Dotyczy: postępowania prowadzonego w trybie podstawowym z możliwością prowadzenia negocjacji „**Remont wnętrza w budynku biurowym przy ul. Szczotkarskiej 42 w Warszawie**”, nr PF.260.3.2024, Ogłoszenie nr 2024/BZP 00475505/01 z dnia 2024-09-03

DETAL 01 - LADA RECEPCYJNA

ARCHITEKTURA		License no.	Signature
Nazwa rysunku:	Projekt wykonawczy remontu wnętr w budynku biurowym przy ul. Szczotkarska 42, 01-382 Warszawa	Nr uprawnień	Podpis
ZAKRES DETALY NA PARTERZE - DETAL 01, 02, 03		Project Architect / Engineer:	mgr inż. arch. Mateusz Januszewski
		Projektant / Inżynier:	12W/MOKK/2011
INWESTOR Polskie Centrum Akredytacji		Project Architect:	mgr inż. arch. wnętrz Wanda Gąsiorek
		Projektant:	
CARBON ARCHITECTURE Sp. z o.o. ul. Nowogrodzka 10/7, Warszawa, tel.: +48 607 465 353, +48 530 043 772 m.januszewski@carbon-architecture.com, w.gasiorek@carbon-architecture.com			
Nr proj. / Proj.No.:		Skala 1:50	Data / Date:
-		-	14.06.2024

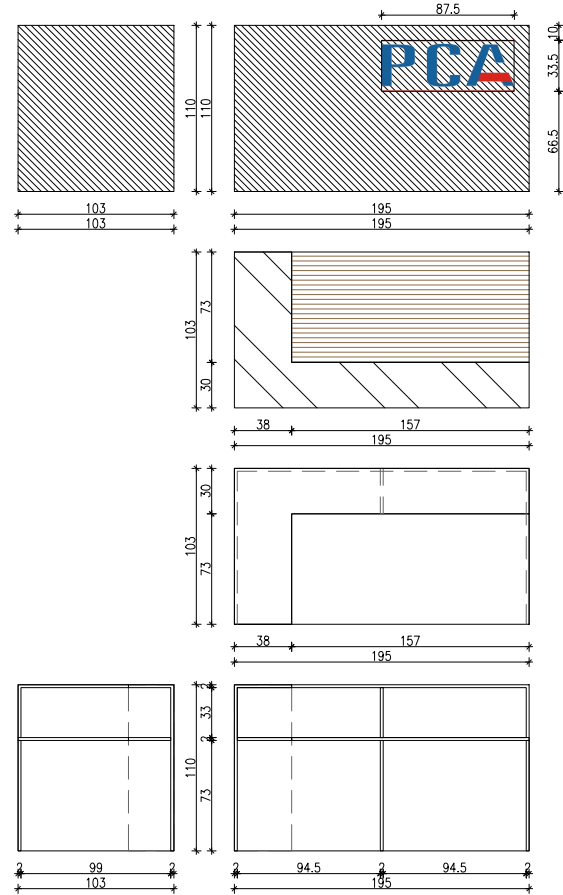
Wykonawca zwraca się z prośbą o udostępnienie dokumentacji w formacie dwg oraz obliczeń oświetlenia, a także o opis do wykonania logo - w dokumentacji brak wymiaru.

Zamawiający informuje, że dokumentację DWG udostępni wyłonionemu w drodze postępowania Wykonawcy. Obliczenia oświetlenia są dostępne w dokumentacji projektowej „instalacje elektryczne”. Zamawiający w uzupełnieniu dokumentacji projektowej dołącza plik z detalami dotyczącymi logo PCA w recepcji.
